仕様変更のご案内

対象製品 … ABCパーツ(DIN96角機器用 開閉式金具) / 品番: TCKH-99

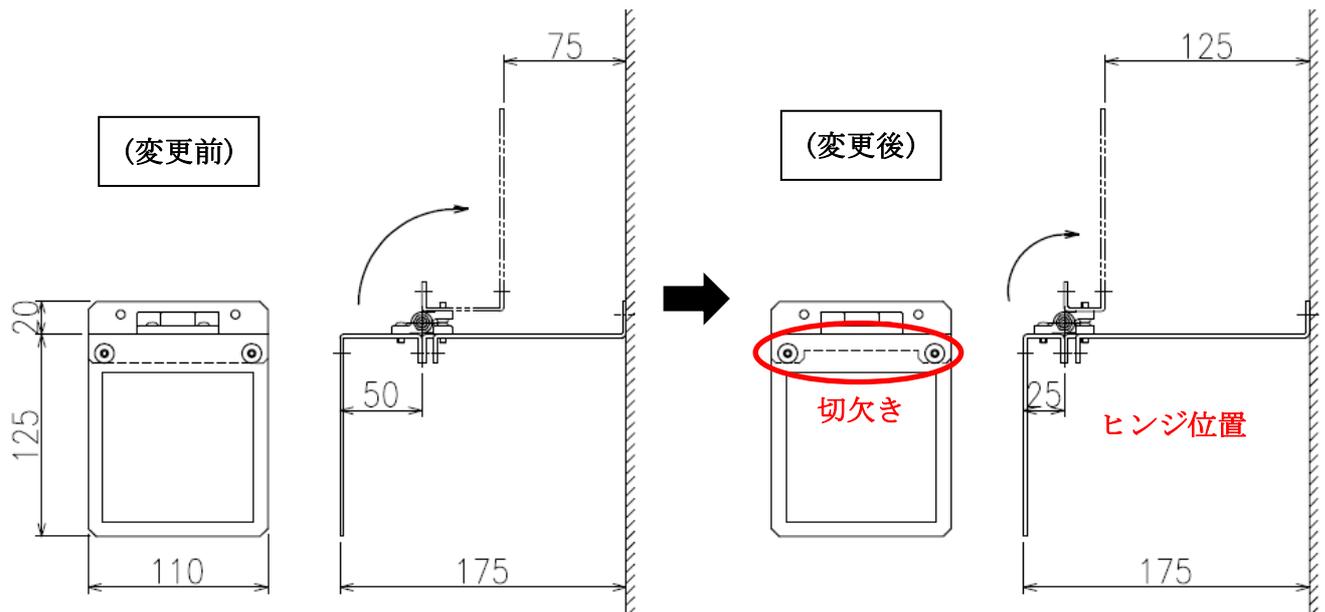
変更内容 … ヒンジ位置の変更および内側部切欠きの追加

変更事由 … ヒンジ「開」時、取付面に実装されている他の機器との干渉を回避しやすくするため。
また切欠きによってパネルマウント金具との干渉を回避しやすくするため。

変更時期 … 2021年8月17日出荷分より
